Naročnik: Javni stanovanjski sklad
Mestne občine Ljubljana,
Zarnikova 3
1000 Ljubljana

Zadeva: Pregled ovoja stavbe in stanovanj,
zaradi nastanka plesni znotraj
stanovanj

Dopolnitev št. D1 - 2706/2014 - P372
Z dne 27.6.2014

3.3. FASADA vgradnja toplotne izolacije :

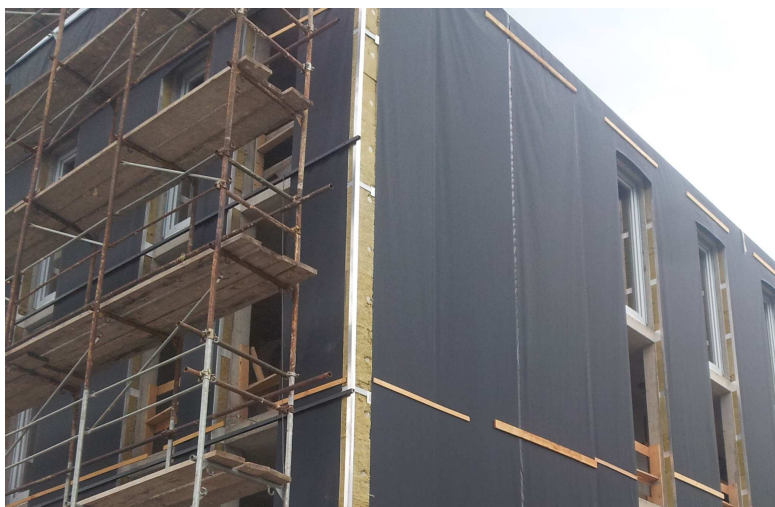
OPIS : Za izolacijo objektov je bila predvidoma uporabljena steklena volna tipa URSA FDP 2 z zaščito iz steklenega voala. Iz slik je vidna nekvalitetna izvedba samega polaganja toplotne izolacije - prevelike rege med ploščami, nepravilno in nezadostno sidranje. Običajno je potrebno to vrsto izolacije pritrjevati s 3 do 4 sidri na ploščo oz. vsaj 6 sider/m² fasade. Težava pri mehkejšem tipu izolacije, kot je tudi razvidno iz slik, je sidranje, ker gredo sidra pregloboko v toplotno izolacijo in s tem se poškoduje zaščitna črna steklena tkanina, ki potem sčasoma odpade iz izolacije. Sosednji objekt se izvaja z kameno volno z oznako FPL 035, ki je zaradi višje gostote in večje kompaktnosti, bolj primerna kot mehkejša steklena volna. Poleg tega se v zadnjih letih v praksi večkrat izvaja sistem izolacije, ki je naknadno v celoti površinsko zaščitena s sekundarno paroprepustno, vodoodbojno folijo, ki deluje tudi kot vetrna zapora. Torej, za takšne sisteme fasad največkrat proizvajalci sistemov priporočajo izvedbo s poltrdimi ploščami kamene volne npr. FPL 035 in dodatno zaščito s paroprepustno folijo (npr. Knauf LDS z lepilnim trakom) ali pa v primeru potrebe tudi UV odporne folije (npr. Knauf LDS VF)
